# 国際宇宙ステーション(ISS)に提供する実験装置 (汎用宇宙曝露実験用ハンドレール取付機構 (ExHAM))に関する安全審査結果について

平成26年1月28日(A改訂)  
平成26年1月14日

独立行政法人  
宇宙航空研究開発機構

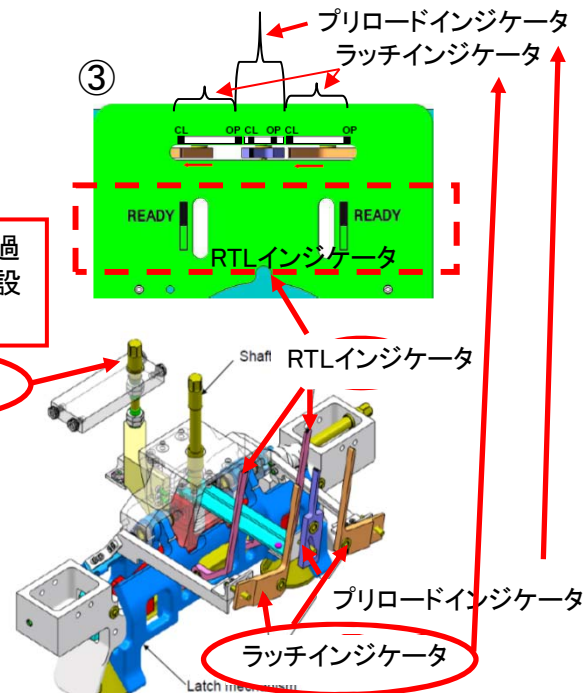
安全審査φ01の過程で、EVA対応設計に変更した。

ラッチインジケータは当初は1つだったが、安全審査φ01の過程で、2つに設計変更した。

制御	検証
①-1, ②-1 ISS共通の要求に基づく機構設計 (1故障許容相当)	①-1, ②-1 解析及び試験結果(機能、ランダム振動、熱真空、寿命)を確認
①-2 ラッチ不良時には子アームによりラッチ機構を再解放し、その後船内へ持ち帰る (運用制御)	①-2, ②-2, ③ 運用制御合意文書を確認
②-2 プリロード機構のジャミング時は、EVAクルーによりプリロード機構を解放し、その後、船内へ持ち帰る (運用制御)	②-2, ③ 機構解析、機能試験、現品確認の結果を確認
③ プリロード機構及びラッチ機構の把持状態を表示するインジケータによる目視確認 (運用制御)	③ 視野解析結果を確認

図3-1 EVAクルーの移動経路

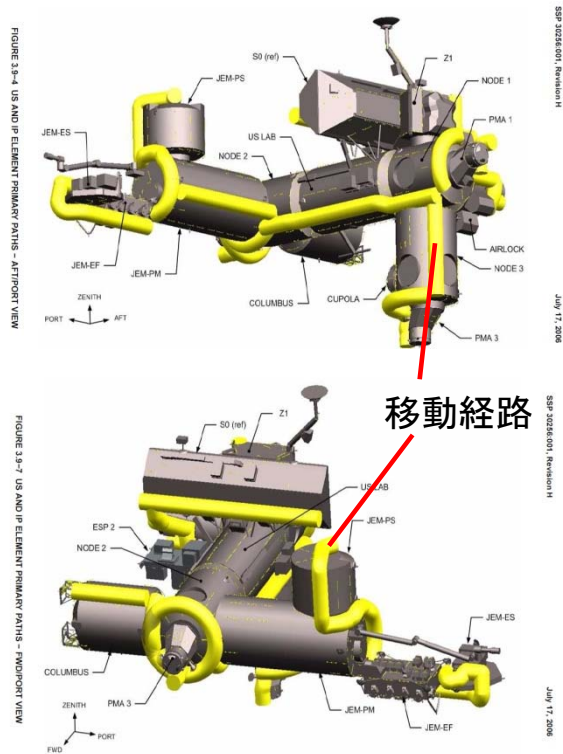
宇宙飛行士の船外活動(EVA)中のキック荷重が負荷された場合、ハンドホールドのブラケットの強度余裕が負となり、要求を満足しない(詳細は添付5参照)。これについては、以下により受入可能と判断した。

- (1)ハンドホールドのブラケットは2つあり、破壊するのは1つのみ(ハンドホールドが破断しExHAMが外れて飛んでいくことはない)。
- (2)使用するハンドホールドはEVAクルーの移動経路ではない(図3-1)。
- (3)EVAクルーによるExHAMの解放時には、EVAクルーの姿勢から、キック荷重は負荷される恐れはない(図3-2)。
- (4)手順書でクルーに注意喚起する。

図4-1 鋭利端部

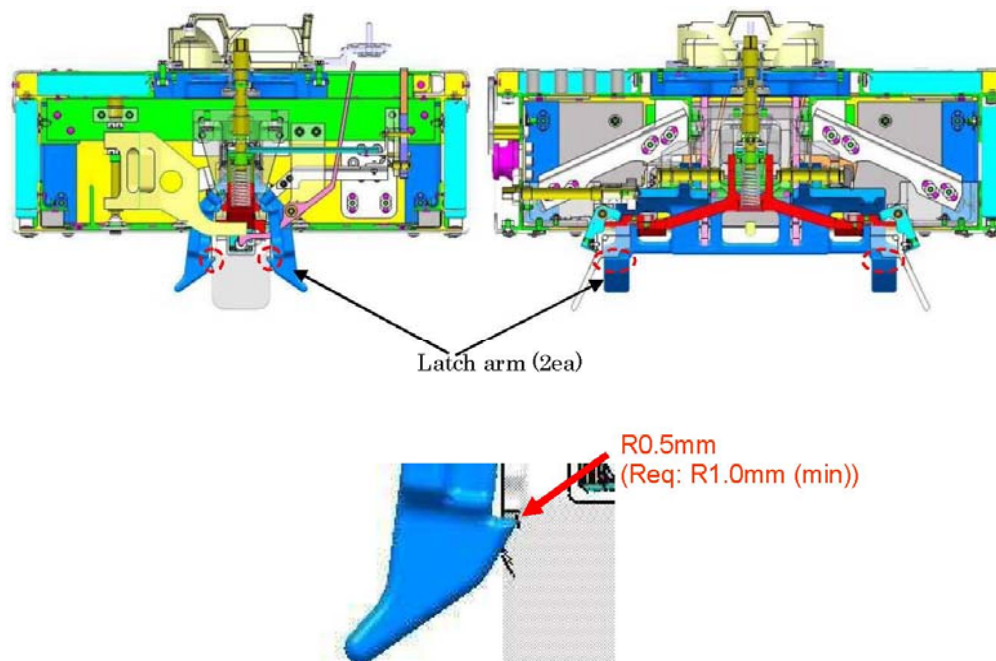
ラッチアームの一部が鋭利端部の要求を満足できない(図4-1)。これについては、下記により受入可能と判断した。

- (1)ロボットアームによるExHAM取外し作業に失敗した場合のみ、クレーによる船外活動が必要になる。取り外されたExHAMはバッグに保管されるため、鋭利端部にクレーが触れるおそれはない。
- (2)ラッチアームの鋭利端部は、クレーの触れにくい位置にある(図4-1)。
- (3)鋭利端部をクレーの接触禁止エリアとして識別する(図4-2)。
- (4)ラッチアームの接触がハンドホールドに鋭利端部を生じさせないことを試験により確認している。
